Detaljregulering av Innlaget boliger - planID 3905 20180172 - sluttbehandling

Utvalg	Møtedato	Type	Saksnummer
Klima- og miljøutvalget	24.03.2025	PS	013/25
Utvalg for plan og bygg	28.03.2025	PS	027/25
Kommunestyret	09.04.2025	PS	038/25

Kommunedirektørens innstilling

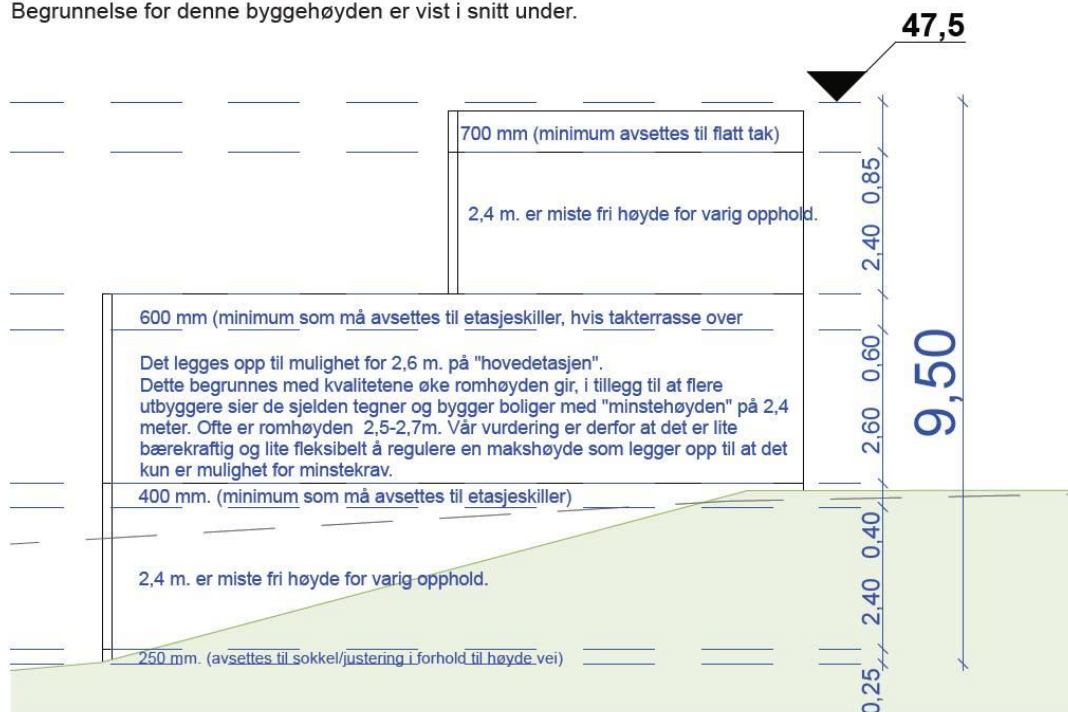
UPB vedtok til første gangs behandling at kommunedirektøren frem mot sluttbehandling skulle vurdere nærmere å redusere maks. gesimshøyde for bebyggelse i enkelte felt med krav til flate tak samt å tilføy en bestemmelse som styrer utforming av tilbaketrukket toppetasje.

Kommunedirektøren argumenterte ved første gangs behandling for at foreslåtte høyder for saltaksbebyggelse er akseptable fordi de virker mindre ruvende. Høyden oppleves fra gesimsen, noe som gir en lavere visuell profil. Boliger med flate tak og tre fulle etasjer vil imidlertid fremstå mer dominerende i terrenget. Dette skyldes at hele bygningens høyde er synlig uten noen skråning som visuelt reduserer høyden. Dette gjelder eneboliger i felt BF5 og BF7, og rekkehus i BK2 og BK3.

Samtlige av disse feltene ligger i skrånende terreng og det er derfor stilt krav om etablering av sokkeletasje for å ta opp terrengforskjellen. Ved å integrere bygningen i terrenget, vil høyden virke mindre dominerende fra de sidene som tar opp terrenget. Noen boliger vil ha inngang fra andre etasje og utgang til terreng fra første etasje på motsatt side. Andre vil ha hovedinngang fra vei og første etasje, og utgang til hage/terreng fra baksidens andre etasje. Avhengig av plassering mot vei, vil boligen fra enkelte sider fremstå med to etasjer, siden bare disse delene er synlige over terreng. Dette er et grep som vil bidra til å redusere høydevirkning.

I vurderingen av høyde mener kommunedirektøren det er et godt og avbøtende grep å legge bebyggelsen inn i terrenget ved bruk av sokkeletasje. Forslagsstillerens argument om at parkering i første etasje vil oppta mye areal vurderes her som relevant, da denne etasjen ikke vil kunne benyttes til så mange flere funksjoner. Bebyggelsen ligger generelt lavere og er mindre eksponert med hensyn til åskammen og det antas at grønnstrukturen GN5 vil bidra til å dempe eksponeringen noe mot Åsgårdstrandsveien. Etter en samlet vurdering mener kommunedirektøren at angitte høyder bør kunne aksepteres.

6.7 Punkt g - låse høyde på internveier med mulighet for noe avvik

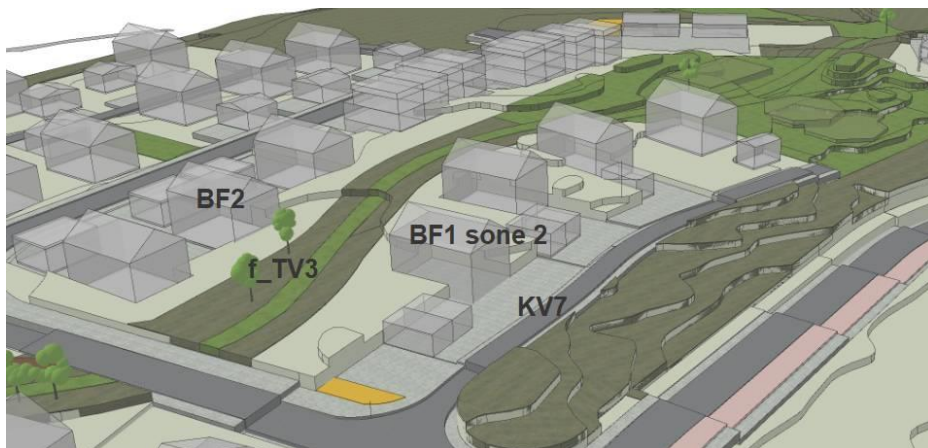
Høyde på bebyggelse og høyde på internveier må ses i sammenheng for å sikre god terrengtilpasning. Innsendte snitt viser denne sammenhengen. For å sikre at det ikke oppstår uheldige avvik i utbyggingsfasen anbefaler kommunedirektøren at høyde på internveier, slik de er vist i plan- og profiltegninger fastsettes i reguleringsbestemmelsene. I samråd med forlagsstiller foreslås det at følgende bestemmelse tilføyes § 5.1 *“Kjøreveier skal etableres med tilsvarende høyde som vist i plan- og profiltegninger, jf. tegningsliste (A01) datert 03.10.2024, men kan justeres inntil 0,5 meter i vertikalplanet av hensyn til terrengtilpasning”*.

Kommunedirektøren viser til innstillingens punkt 2.16.

Figur 7: Planområdet sett fra vest (ståsted F4) uten vegetasjon i buffersone og skogteig i sør-vest.

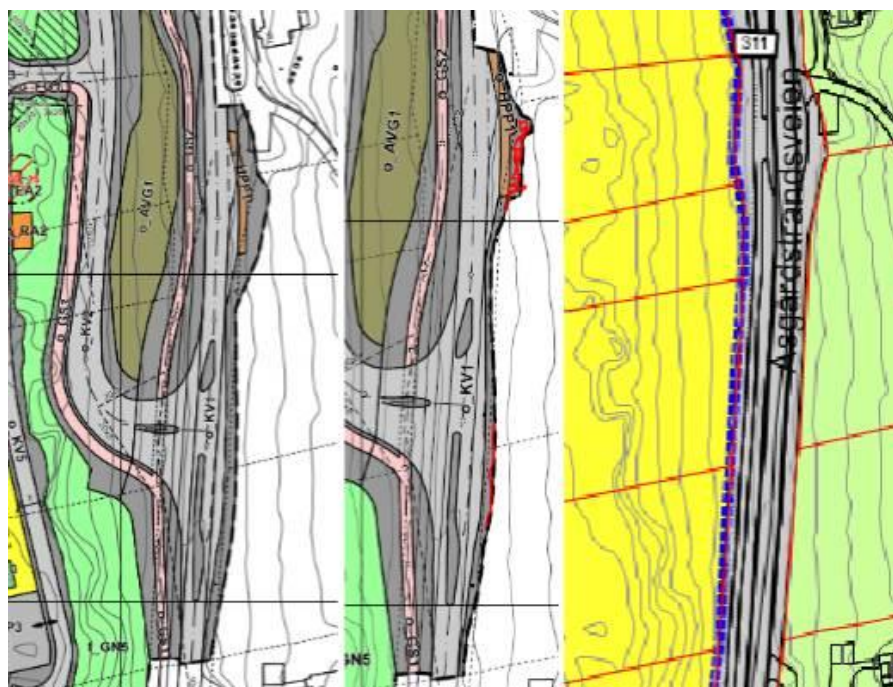
Figur 6: Planområdet sett fra vest (ståsted F4) med deler av buffersone og skogteig i sør-vest.

Kommunedirektøren viser til vedlegg "tilleggsillustrasjoner jf. vedtak ved første gangs behandling" for flere illustrasjoner og bedre detaljering.

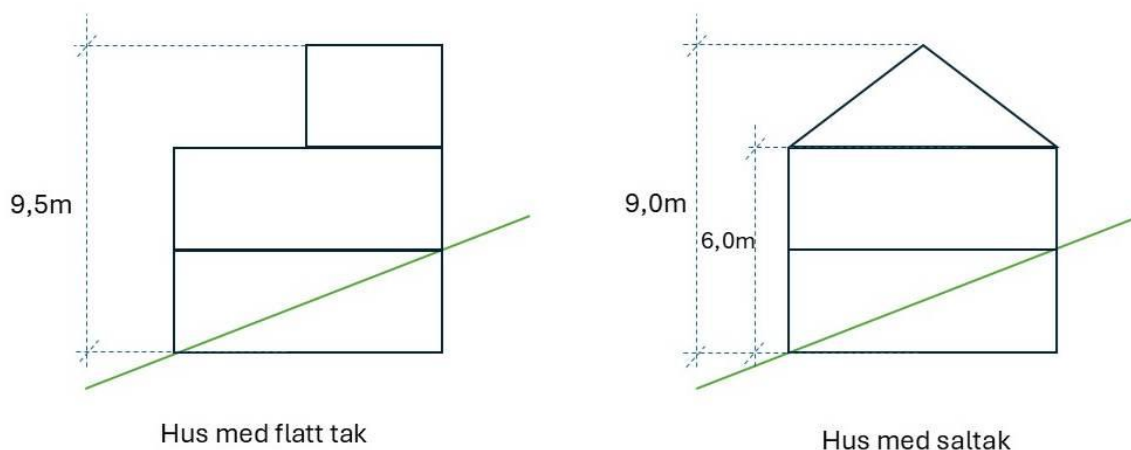
Støyende aktiviteter bør plasseres slik at de ikke forstyrrer nærliggende boliger. Kommunedirektøren foreslår derfor å tilføye følgende bestemmelse i § 4.8: *“Aktivitetsområder som ballbinger, skateramper eller tilsvarende, skal plasseres mest mulig gunstig innenfor det tilgjengelige arealet slik at grenseverdiene i støyretningslinjen T-1442, tabell 2, ivaretas. Tiltakene skal utføres med støysvake materialer”*. Dette innebærer at valg av aktivitet, lokalisering og materialbruk må vurderes i forhold til støyretningslinjen i byggesaksfasen. Dersom en støyfaglig utredning viser at grenseverdiene overskrides ved plassering av aktiviteter som eksempelvis ballbinger eller skateramper, må alternative, mindre støyende aktiviteter vurderes for å ivareta kravene.

Når det gjelder tilgrensende boliger og adgang til stille side, vurderer kommunedirektøren at bygningskroppene kan plasseres slik at de skjermer mot støy fra LEK1. Det er vanskelig å anslå når lekeplassen vil bli brukt, men det antas at større barn bruker den på ettermiddag og tidlig kveld, mens mindre barn bruker den tidligere på dagen. Kommunedirektøren mener det ikke er hensiktsmessig å regulere tidsbruk i planen og foreslår at dette kan overlates til en fremtidig velforening.

Endringen er ikke varslet, men svarer etter kommunedirektørens vurdering opp Statsforvalterens merknad ved begrenset høring. Forslagsstiller har ingen merknader til endringen.

Kommunedirektøren viser til innstillingens punkt 2.33.
